Asunto: Comunicación Resolución No. 1643 del 16 de junio de 2026

AUTORIDAD NACIONAL DE LICENCIAS AMBIENTALES

RESOLUCIÓN N° 001643 (16 JUN. 2026)

“Por la cual se resuelve un recurso de reposición interpuesto en contra de la Resolución 939 del 27 de marzo de 2026 y se toman otras determinaciones”

Figura 3-71 infraestructura provisional de teleféricos

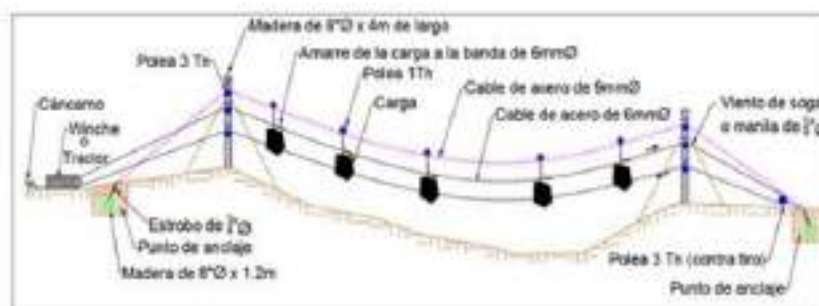
No obstante, el Equipo Evaluador Ambiental frente a los “teleféricos” concluyó que, al no encontrarse como una infraestructura del proyecto acorde con el alcance de la solicitud de modificación, no consideró ambientalmente viable realizar el ajuste solicitado.

Si bien la solicitante, hace alusión en el numeral 3.2.3.1.2 “Infraestructura de transmisión de energía eléctrica” de las instalaciones temporales (plazas de tendido y teleféricos), se aclara que estas infraestructuras no hacen parte del alcance de la presente modificación de licencia ambiental. En el caso de las plazas de tendido, estas fueron autorizadas mediante los artículos primero y segundo de la Resolución 1326 del 5 de agosto de 2020 modificados por los artículos tercero y cuarto de la Resolución 865 del 18 de mayo de 2021. En contraste, los “teleféricos” no se encuentra como una infraestructura del proyecto acorde con el alcance de la presente modificación. De esta forma, no se considera ambientalmente viable realizar el ajuste solicitado.”

De acuerdo con las consideraciones técnicas antes expuestas, esta Autoridad Nacional considera procedente reponer y en tal sentido modificar parcialmente el artículo décimo primero de la Resolución 939 del 27 de marzo de 2026, respecto de la FICHA: A-01-01-F05 – MANEJO, TRANSPORTE Y ALMACENAMIENTO DE MATERIALES DE CONSTRUCCIÓN Y SUSTANCIAS PELIGROSAS, en el sentido de que solamente se debe retirar de dicha ficha todo lo asociado con el teleférico.
